FL-PR5(D25)使用上の留意点

(FL-PR5 リリースノート)

本文書は、FL-PR5(以下 FP5)使用時の制限事項、注意事項を記述しています。

No.1 Cancel ボタンの仕様変更

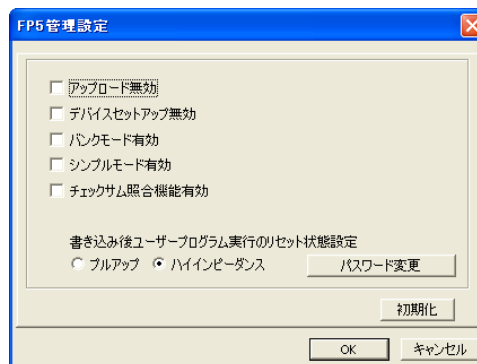
【内 容】 FP5 本体の Cancel ボタン機能について、全てのコマンドに対して中断する機能から、Read コマンドのみ中断する機能に仕様変更しました。

【改善案】 製品バージョン A3(ファームウェア:V1.01/FPGA:V1/GUI:V1.00)以上で仕様変更されております。

No.16 [書き換え保護設定](Block protection)エリアの配置変更

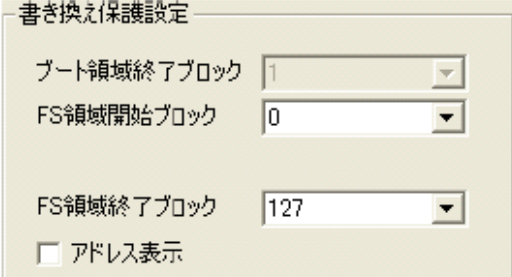
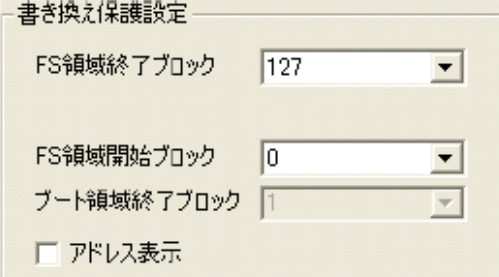
【内 容】 [書き換え保護設定](Block protection)エリアの配置を変更しました。

<変更前>	<変更後>

【改善案】 製品バージョン A7 (ファームウェア:V2.02/FPGA:V2/GUI:V2.02)以上で仕様追加されております。

No.25 対応 Windows の変更

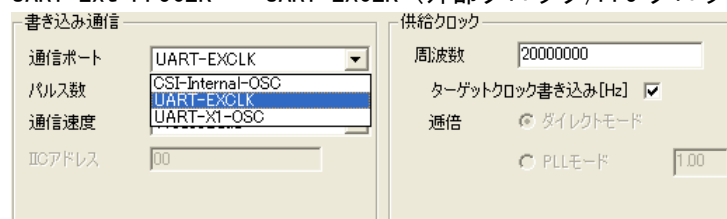
【内 容】 Windows 7(32bit 版, 64bit 版), Windows Vista(64bit 版)をサポート追加しました。

Windows 2000 をサポート対象外としました。

【改善案】 製品バージョン D12,C12,A12 (ファームウェア:V2.06/FPGA:V4/GUI:V2.06)以上で仕様追加されております。
